美浜発電所1, 2号炉
廃止措置計画の変更に係る基本方針案

関西電力株式会社

第2段階以降の解体撤去物の管理に関する基本方針案

第2段階以降の解体撤去に関する基本方針案

第1図 第2段階以降における放射性固体廃棄物及び解体保管物の処理流路線図 (1号炉及び2号炉)

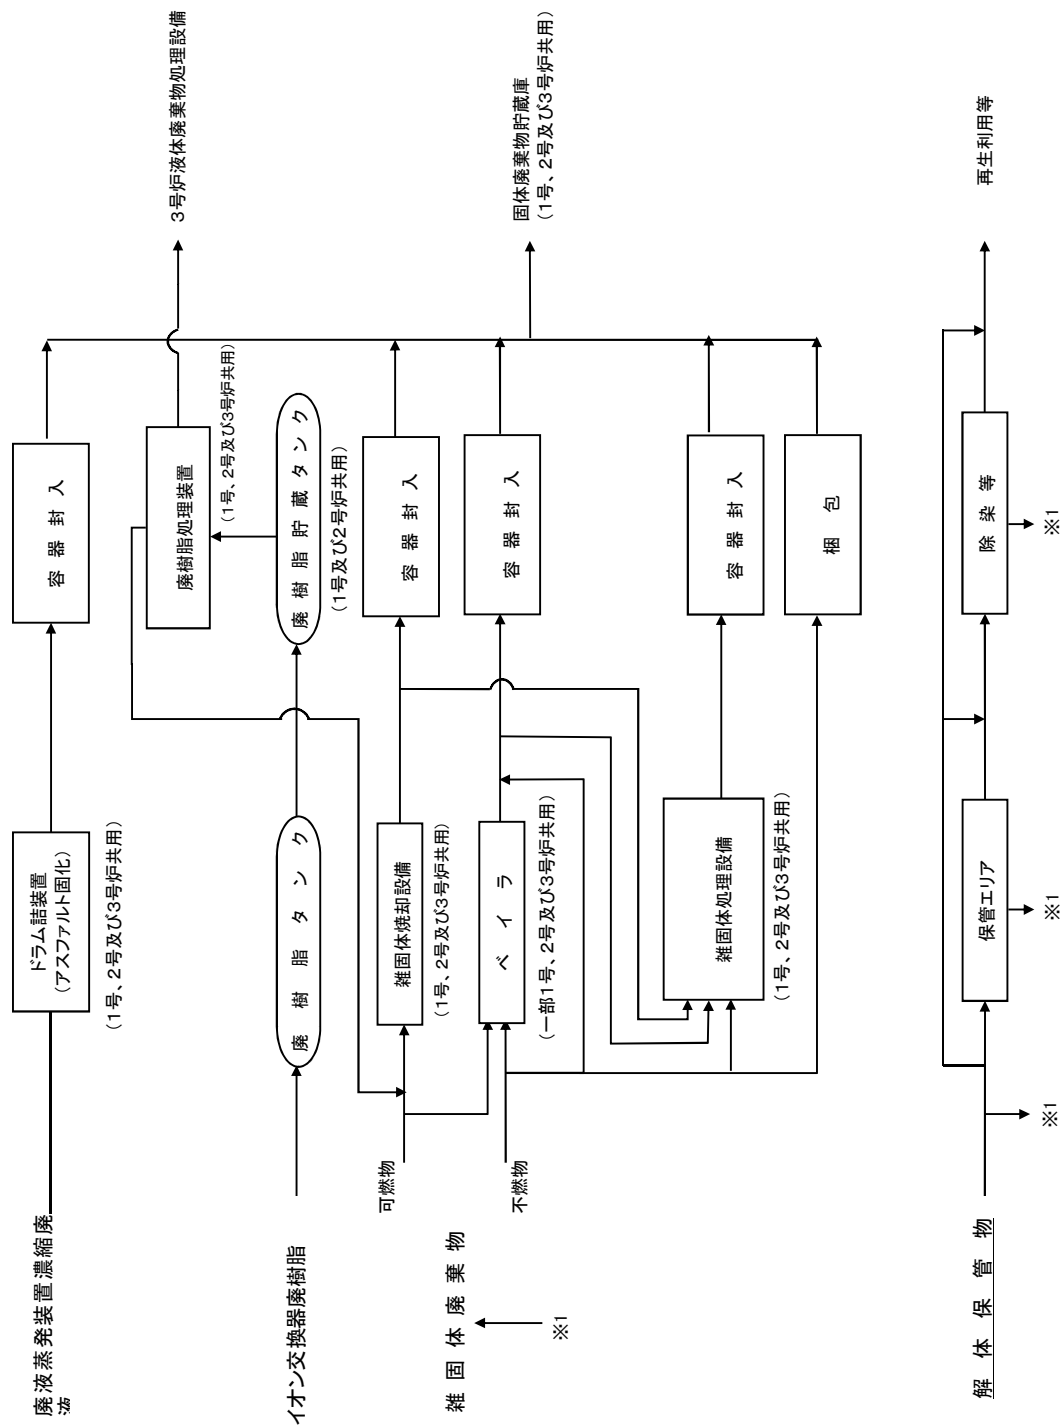
管理区域内設備の解体撤去等により発生する金属等の解体撤去物のうち、CL物として処理するか、放射性廃棄物とするか判断する前段階のもの（以下「解体保管物」という。）については、保管エリアに保管する。解体保管物は、必要に応じて除染等を行い、原則としてCL物として処理するが、CL物として処理できないと判断したものは雑固体廃棄物として処理する。

第2段階の放射性固体廃棄物及び解体保管物の処理流路線図を第1図に示す。
